AVIS DE L'HYDROGEOLOGUE AGREE EN MATIERE D'HYGIENE PUBLIQUE
PAR LE MINISTERE CHARGÉ DE LA SANTÉ.

AVIS SANITAIRE

**PROJET DE CONSTRUCTIONS AU SEIN DU
PÉRIMÈTRE DE PROTECTION RAPPROCHÉE
DU CAPTAGE COMMUNAL,
DIT Puits DU STADE A MILHAUD**

R.30-2015-03- Octobre 2015.

COUPE SUR LES LOGEMENTS SOCIAUX

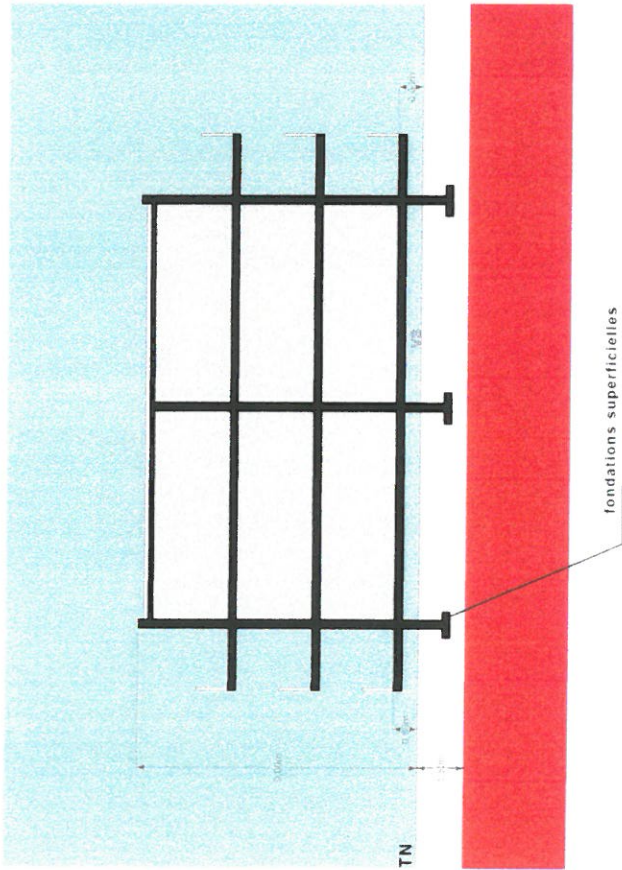
Les bâtiments auront comme caractéristiques visées par les prescriptions que nous avons émise en tant qu'hydrogéologue agréé en matière d'Hygiène Publique par le Ministère chargé de la Santé (cf Annexe 3) :

- + une structure dont le sommet du plancher sera positionné à 0.3 m au-dessus de la cote des Plus Hautes Eaux Connues (PHEC)
- + avec des fondations superficielles du type semelles filantes traditionnelles en béton armé, dont la base sera implantée vers 1 m de profondeur.
